**Progetto:** Progetto per la realizzazione di un impianto agrolvoltaico denominato "Grotte di Castro" di potenza di picco pari a 20,9 MWp e potenza nominale pari a 19,89 MWac, da realizzarsi nel comune di Grotte di Castro (VT).

**Codice Procedura:** 10370

Prot. n.6833 del 30.10.2023

**Oggetto: Osservazioni al Progetto per la realizzazione di un impianto agrovoltaiico denominato “Grotte di Castro” di potenza di picco pari a 20,9 MWp e potenza nominale pari a 19,9 MWac da realizzarsi nel Comune di Grotte di Castro. Procedimento di VIA – PNIEC. Proponente: Ica Ren Dos S.r.l. - [ID: 10370]**

Beni sottoposti a tutela ai sensi dell'art. 10 del D.Lgs 42/2004 "Beni Culturali"

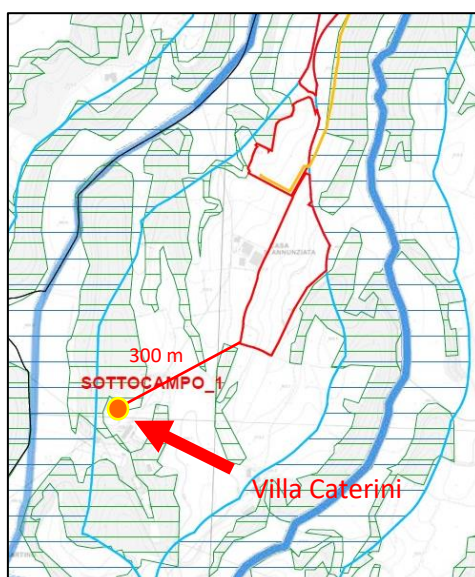
Si riporta un'indicazione su mappa, non completa, dei principali beni culturali insistenti sul territorio, dal sito Vincoli in rete del Ministero della Cultura.

In particolare nelle immediate vicinanze del "sottocampo 1" dell'impianto fotovoltaico oggetto di VIA indicato negli elaborati progettuali, sorge Villa Caterini, immobile di interesse culturale dichiarato, vincolato dal 02/03/2004 ai sensi dell'art. 2 del D.Lgs. 490/1999 ad una distanza di circa 300 m.

È chiaro come l'impatto dell'impianto nei territori incontaminati che ospitano bellezze di valenza storico-culturale come quella di "Villa Caterini", tradiscano la vocazione di questo territorio che punta sulla sua tutela e promozione.
